Planteur MM-2001

Communiqué Fenix Numéro MM-001

COMMUNIQUÉ FENIX

Communiqué Fenix Numéro MM-003

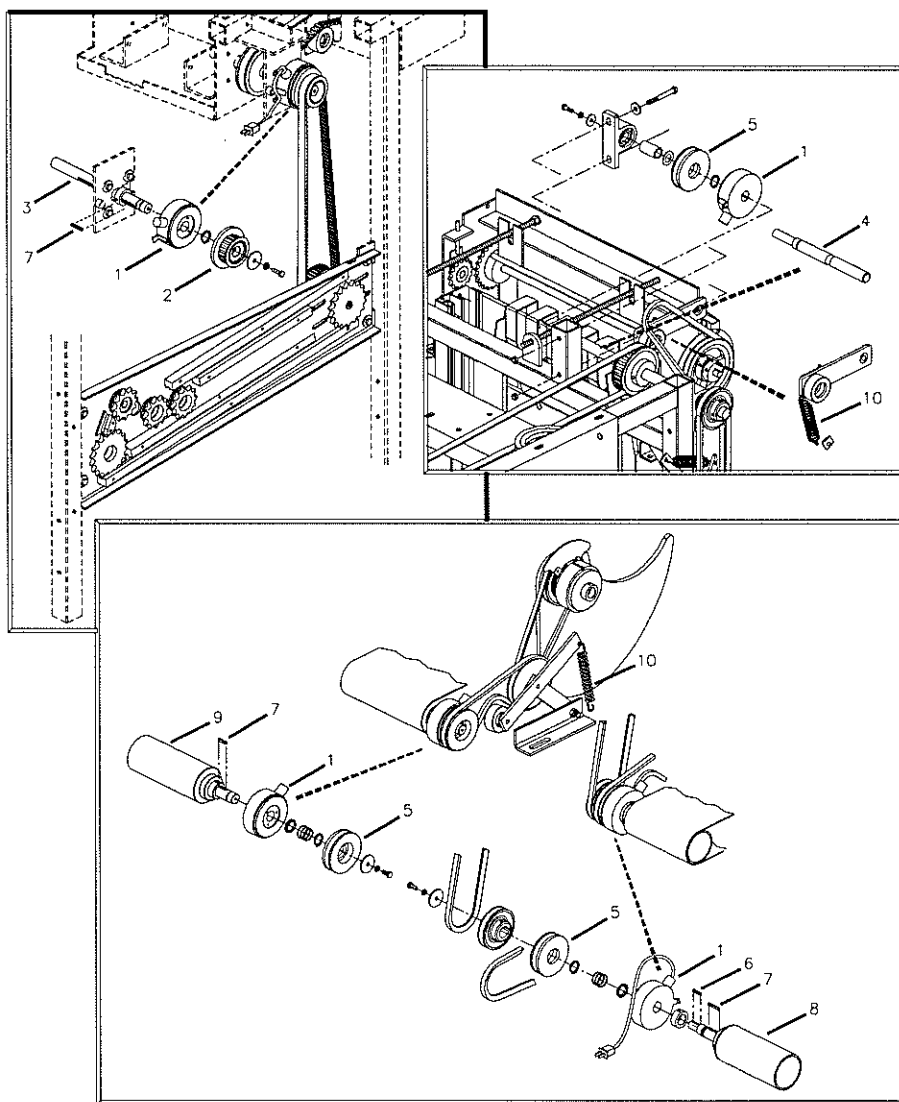
Les déflecteurs sont maintenant fabriqués avec un trou supplémentaire afin d'y insérer un boulon supplémentaire. Lorsque vous remplacez des anciens déflecteurs par ceux du nouveau modèle, vous devrez percer un trou de 3/8" [10mm] dans la cloison en métal afin de pouvoir y insérer la vis de 5/16" supplémentaire.

Nous avons ajouté ce trou sur le déflecteur afin de renforcer ce dernier et de le rendre plus résistant aux conditions excessives causées par l'impact des boules de quilles.

Lorsque vous remplacez des anciens déflecteurs par ceux du nouveau modèle, enlevez l'ancien déflecteur puis percez un trou de 3/8" [10mm] dans la cloison en métal, tel qu'illustré sur le diagramme. Installez le nouveau déflecteur en vous assurant que tous les boulons qui le retiennent en place ont été recouverts d'un adhésif de freinage¹, tel que du Loctite 242.

Communiqué Fenix Numéro MM-004

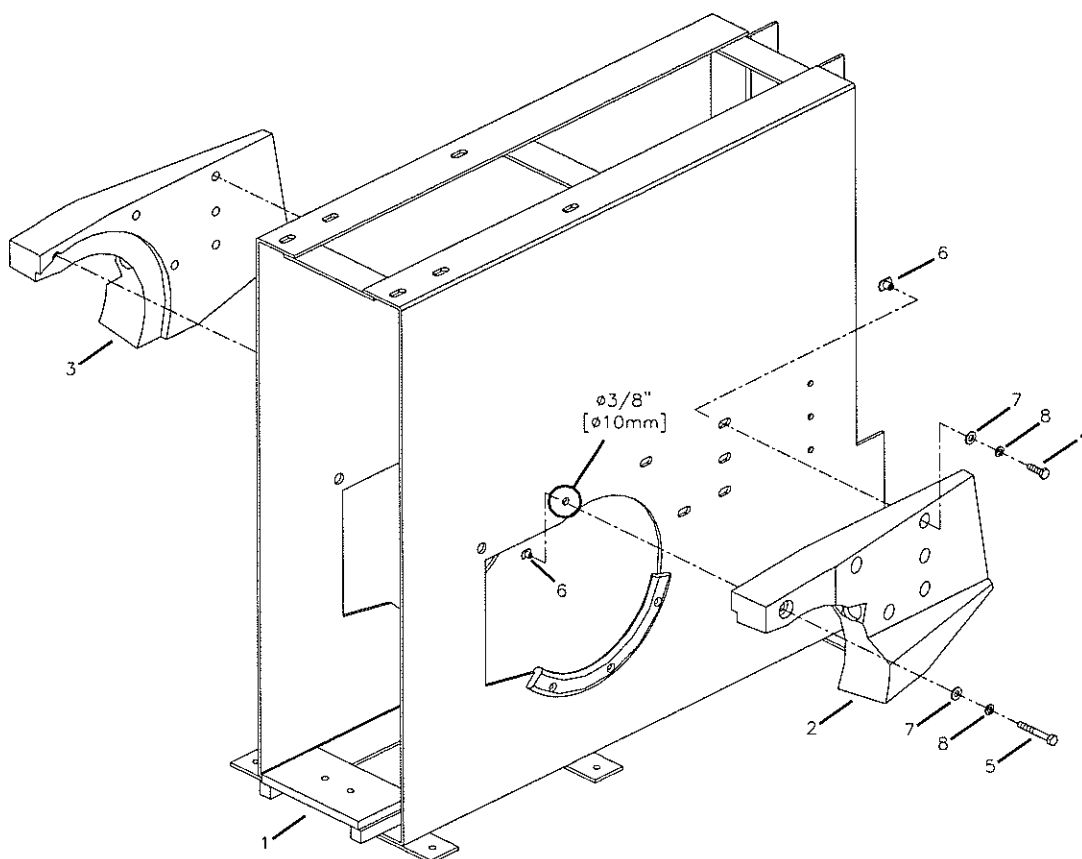
Les deux roulettes de guidage (303-3300-00) en plastique situées à l'arrière du tiroir sont maintenant fabriquées en aluminium (308-3300-00).

Les deux roulettes de guidage en plastique situées à l'arrière droite du tiroir ont tendance à se briser dû à l'impact provoqué par les quilles lorsque le magasin remplit la rangée de sept quilles du tiroir.

Lorsque vous remplacez les roulettes de guidage en plastique qui supportent la rangée de sept quilles à la droite du tiroir, utilisez les nouvelles roulettes de guidage en aluminium. Les roulettes de guidage en plastique ne sont maintenant utilisées qu'avec la rangée de trois quilles du tiroir, tel qu'illustré sur le diagramme¹.

Communiqué Fenix Numéro MM-009

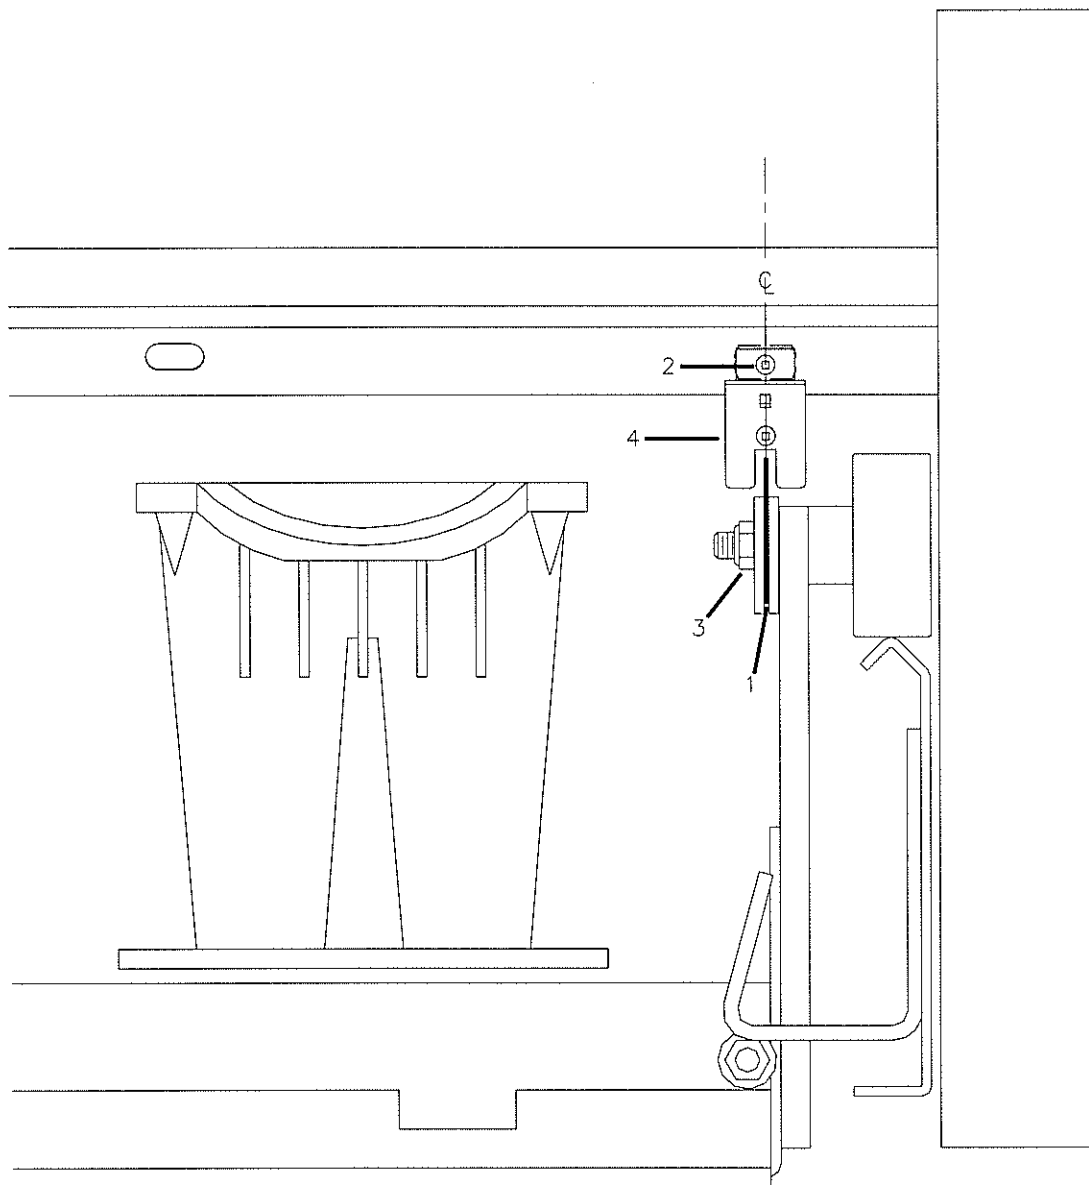
Nous avons retiré les amortisseurs de la plaque de détection du plateau de nos nouvelles versions du planteur. Ces amortisseurs avaient été conçus pour réduire la vibration qui aurait pu être la cause des signaux de quille hors de portée. Or, il s'est avéré dans certains cas que ces amortisseurs étaient la cause de quilles hors de portée et de problèmes reliés au plateau. Si vous êtes constamment victime de ce genre de problème, le seul fait d'éliminer les amortisseurs règlera votre problème.

Ces amortisseurs ont tendance à absorber le liquide des contenants lorsqu'il y a des éclaboussures. Lorsque les amortisseurs sont imbibés de liquide, ils deviennent conducteurs. Cette conductibilité éteint le circuit pertinent et signale de faux messages "out-of-range" et "deck trouble" sur le Contrôleur Magnet 2001.

- A) Si la valeur du signal d'entrée du détecteur de quille hors de portée est à "0", le message est bon et vous devriez consulter la section de dépannage de votre manuel de l'utilisateur.
- B) Si la valeur du signal d'entrée du détecteur de quille hors de portée est à "1", c'est le circuit qui a causé le problème. Pour corriger la situation, démontez la plaquette de détection et retirez les amortisseurs ainsi que la quincaillerie [attache, rondelle et vis à métal]. Ne remettez pas en place les amortisseurs car la distance entre la plaquette de détection et le détecteur est suffisante pour réduire la vibration.

Modification de la table du puits

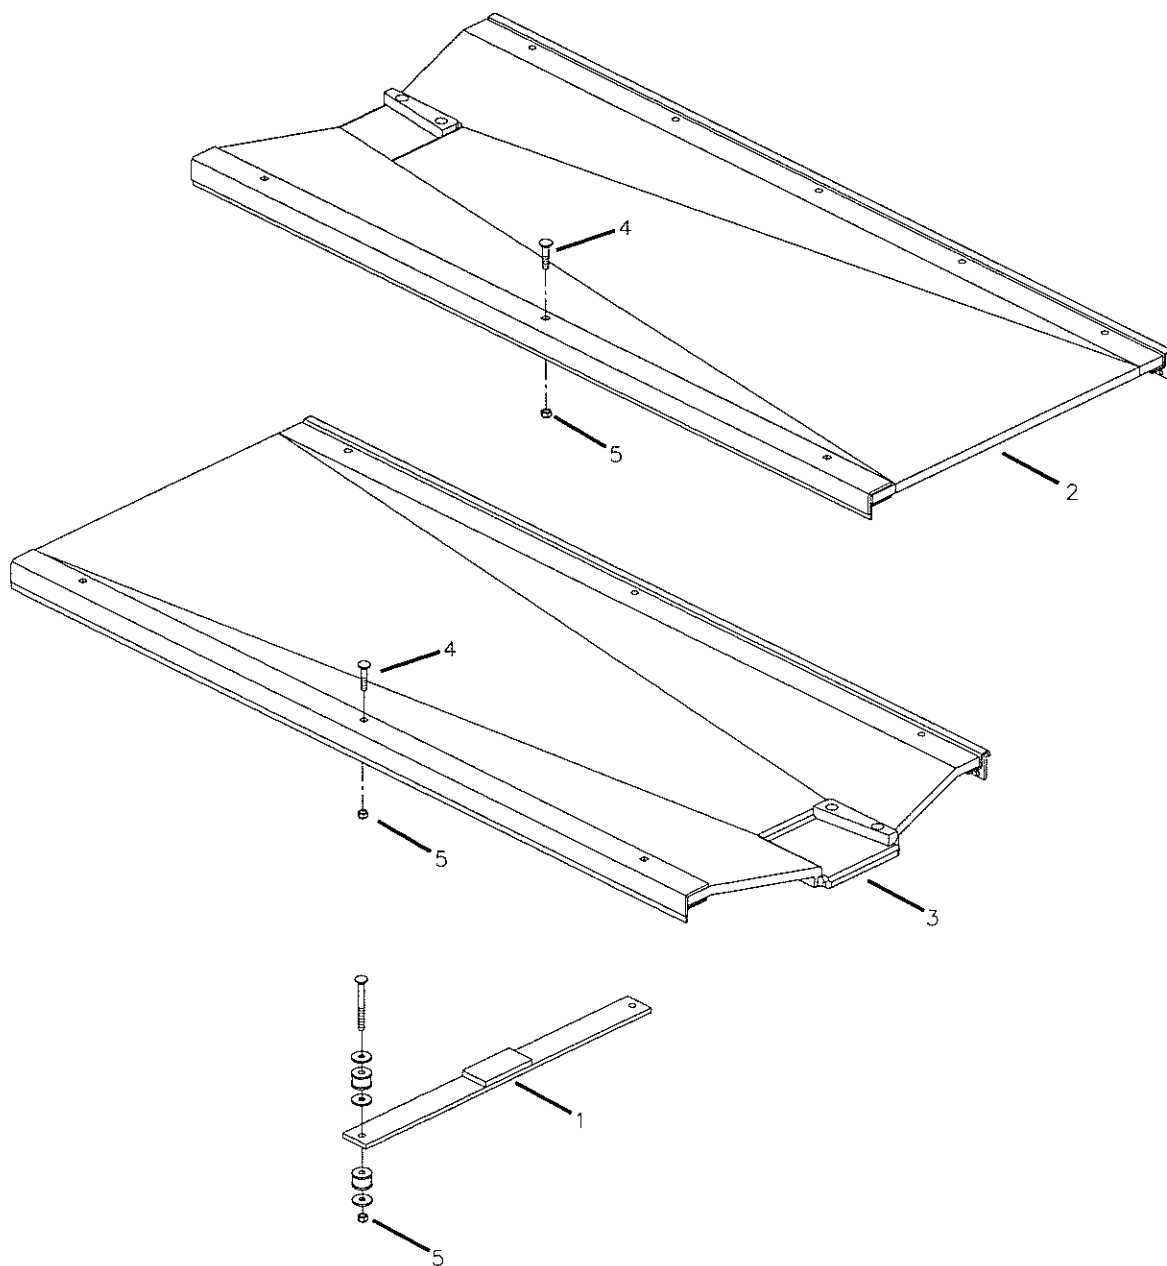
Nous avons retiré les supports centraux de la table du puits sur les nouvelles versions du planteur. Ces supports avaient été conçus pour mieux supporter la table du puits sur son châssis. Dû à un taux élevé de bris des boulons servant à fixer le support à la table, les supports centraux ont été éliminés.

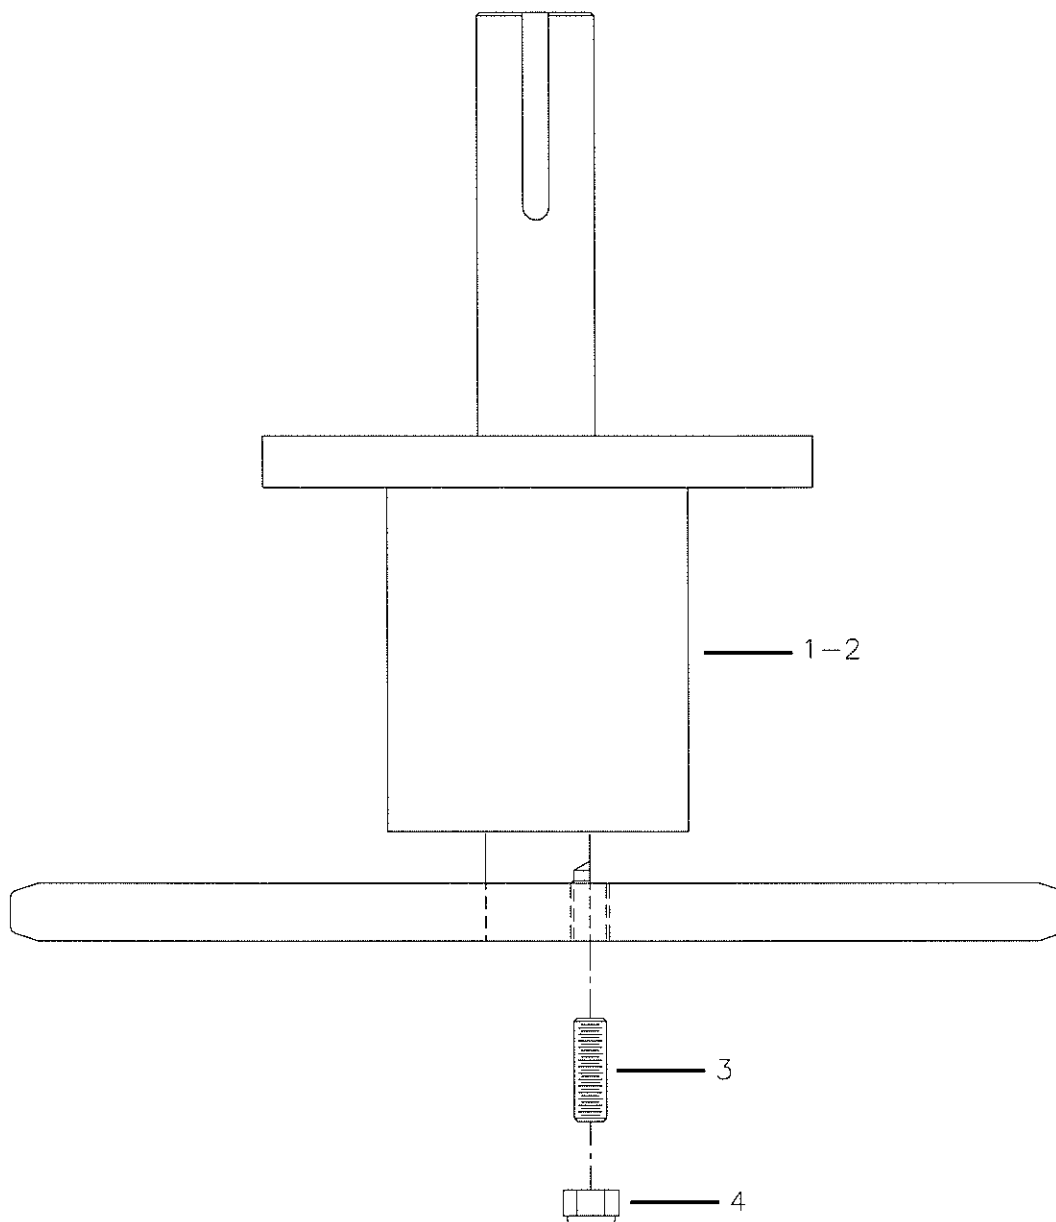
À partir du planteur MM-2001 portant le numéro de série MMP-00787, les engrenages du carrousel ont été modifiés afin de rectifier un léger problème causé par les vis qui se déserrèrent. Les engrenages complets gardent le même numéro de pièce car ils sont compatibles avec les anciens modèles. Par contre, il faut noter que certaines composantes individuelles ont changé. La liste des pièces des nouveaux engrenages du carrousel sera incluse dans la troisième édition du Manuel de l'Usager du Planteur MM-2001.

Si vos planteurs sont munis des anciens modèles d'engrenage, assurez-vous que les vis tiennent solidement en place. Enlevez toutes les vis qui se déserrèrent et remplacez-les par des vis plus longues, tel qu'illustré au verso de ce communiqué. Assurez-vous que toutes les nouvelles vis ont été recouvertes d'un adhésif de freinage¹, tel que du Loctite 242. Bloquez la nouvelle vis à l'aide d'un écrou en nylon.

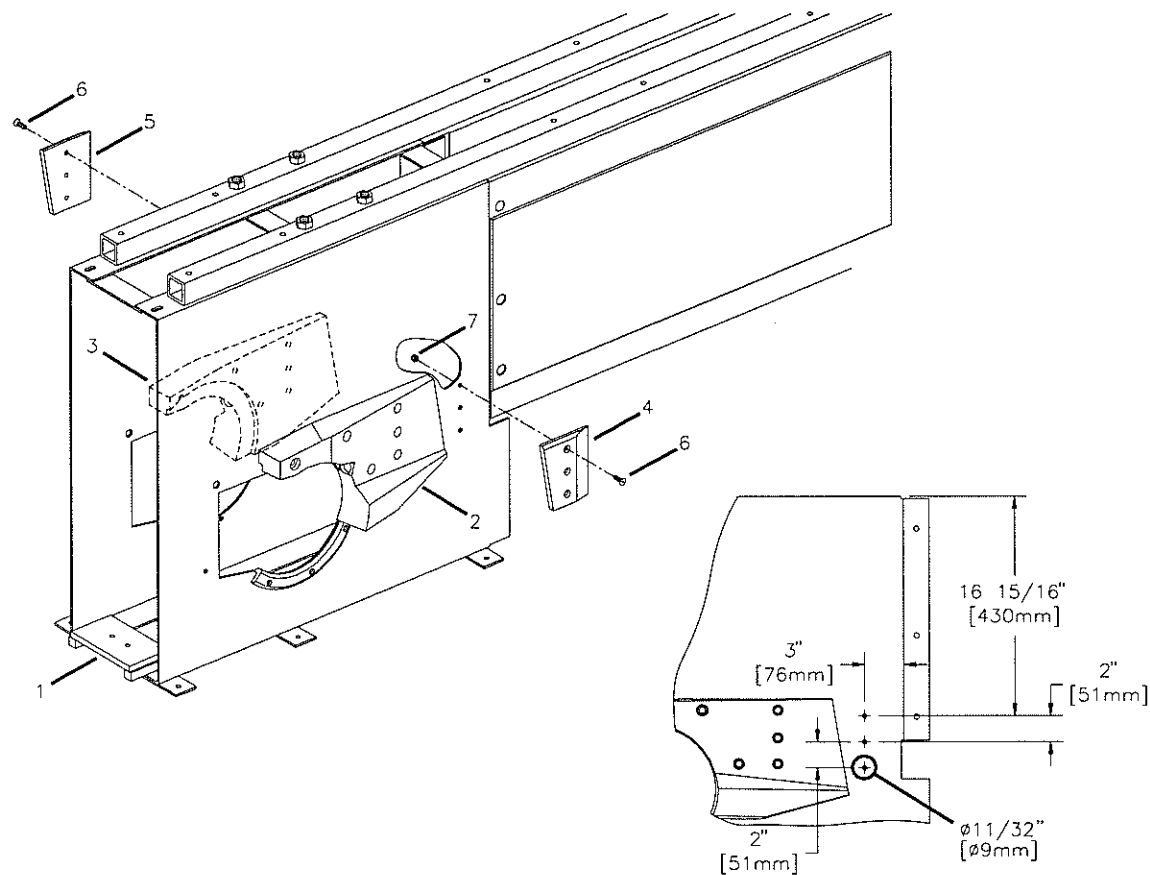
À partir du planteur MM-2001 portant le numéro de série MMP-00717, nous avons ajouté des déviateurs de boules à l'avant des déflecteurs du puits. Cette mesure a été jugée nécessaire afin d'absorber le poids de l'impact de la boule et par conséquent de prolonger la durée de vie des déflecteurs. Les nouveaux déviateurs de boules **doivent** être installés sur les anciens modèles du planteur MM-2001 afin de maintenir la garantie existante des déflecteurs.

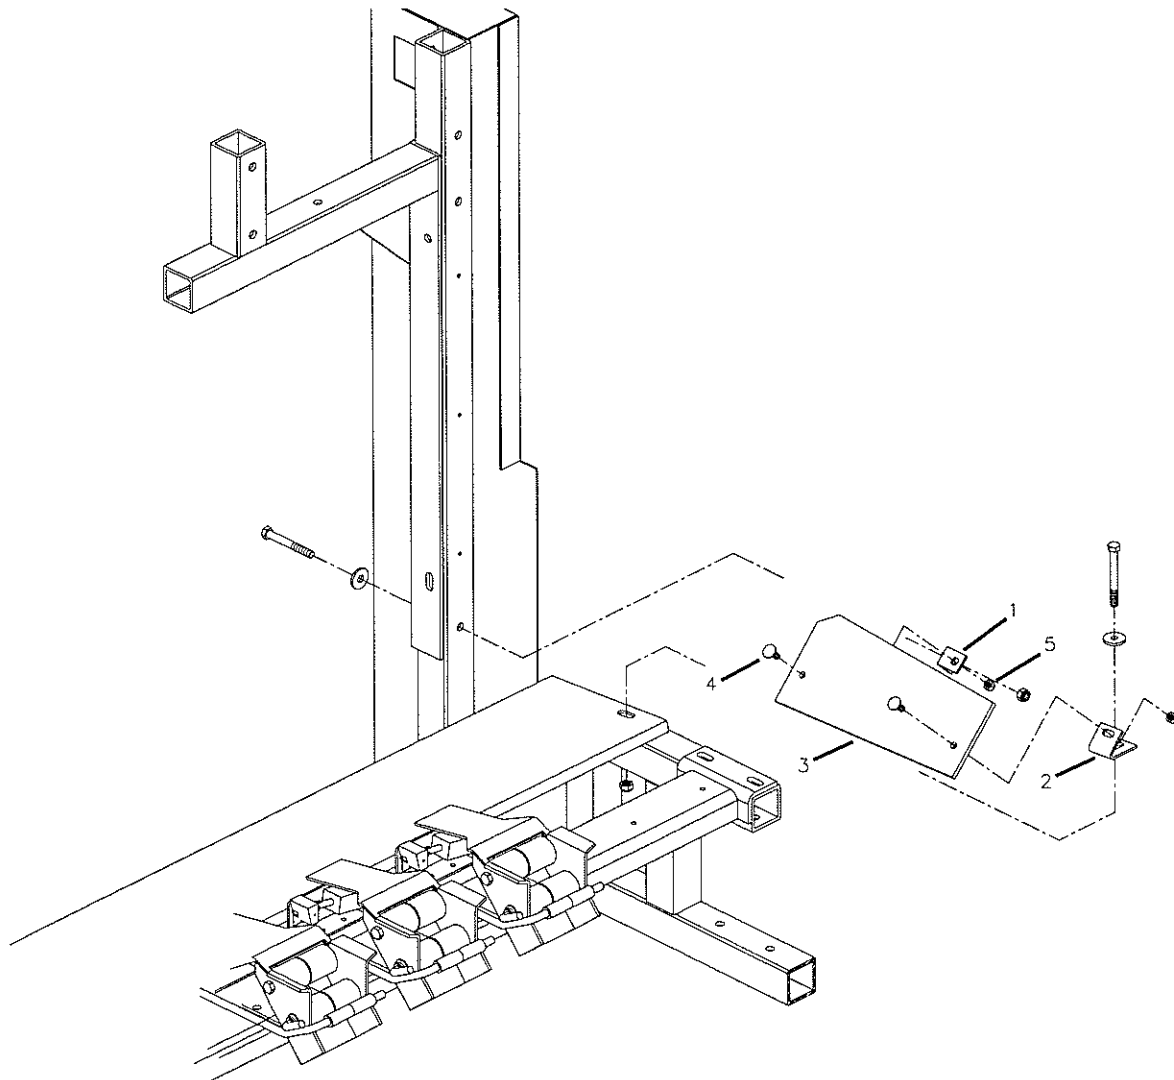
À partir du planteur MM-2001 portant le numéro de série MMP-00779, nous avons modifié les protecteurs de joint torique du carrousel. Le nouveau modèle est entièrement compatible avec l'ancien et a même conservé le même numéro de pièce.

Modification du petit tablier du puits

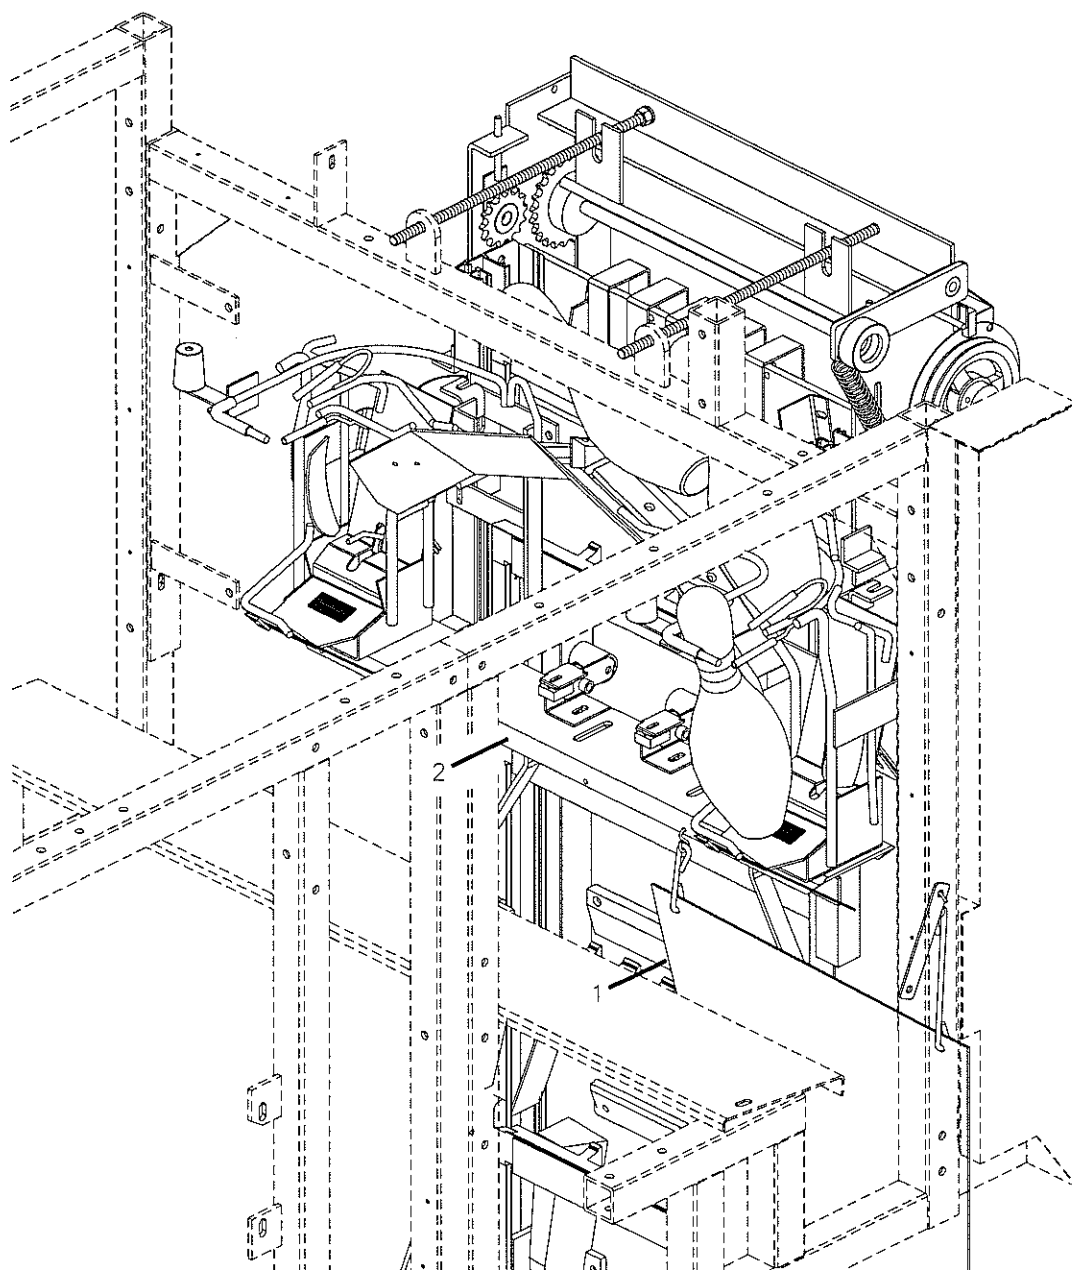
Nous avons apporté une légère modification aux planteurs droits en ce qui a trait à la fixation du petit tablier du puits à l'élévateur de quilles. Cette modification a été jugée nécessaire afin de réduire le nombre de tabliers endommagés par les quilles qui tombent du poste de ravitaillement du carrousel.

Tous les petits tabliers du puits des planteurs droits [numéro d'allée pair] **doivent** être corrigés, tel qu'illustré sur le diagramme au verso de ce communiqué afin de maintenir la garantie couvrant les tabliers.
